**Ministero dell'Ambiente e della Tutela del Territorio e
del Mare**

**Commissione Tecnica di Verifica dell'Impatto Ambientale –
VIA e VAS**

3210
Parere n. del 06/12/2019

Progetto:	<i>Verifica di assoggettabilità alla VIA</i> <i>Impianto di trigenerazione in stabilimento Barilla di potenza pari a 54,4 MWt in sostituzione dell'attuale sistema integrato cogenerativo Fenice e caldaie Barilla, di potenza pari a 126 MWt</i> ID_VIP: 4722
Proponente:	Barilla G. e R. Fratelli S.p.A.

Figura 1: a sinistra, situazione attuale con il fabbricato centrale termica (che ospiterà il nuovo impianto) e sullo sfondo i camini del sistema Fenice; a destra, la situazione futura con i 3 nuovi camini; davanti al fabbricato che ospiterà il nuovo impianto

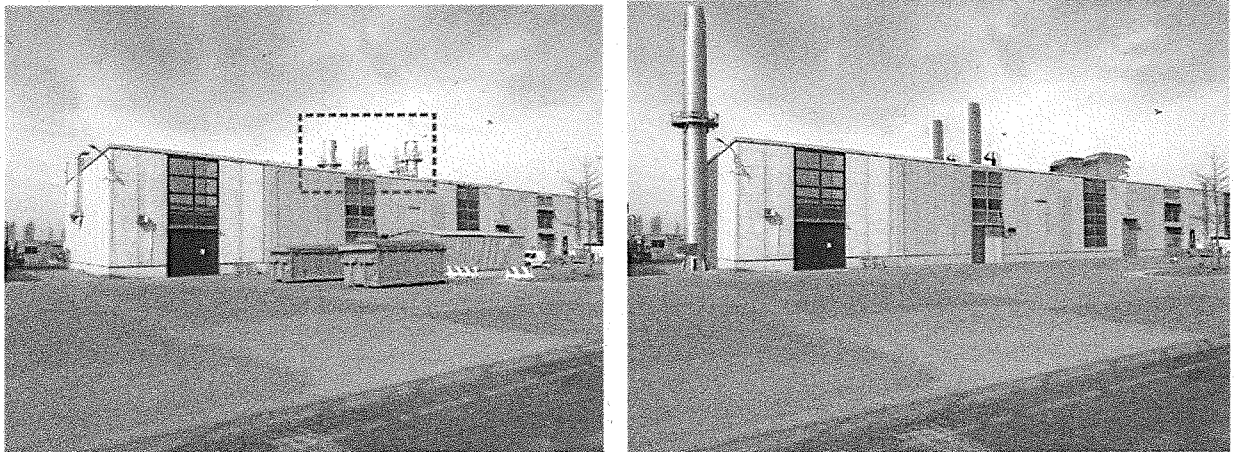
- **Paesaggio** (cap. 7) Il nuovo impianto sarà ospitato all'interno di un edificio esistente, per cui il cambiamento nel panorama sarà caratterizzato dalla scomparsa dei cammini del sistema Fenice e dalla comparsa dei nuovi camini del sistema di trigenerazione, di cui il principale ha la stessa altezza dell'attuale, e gli altri due camini sono di circa 7 metri più bassi, (figura 1)
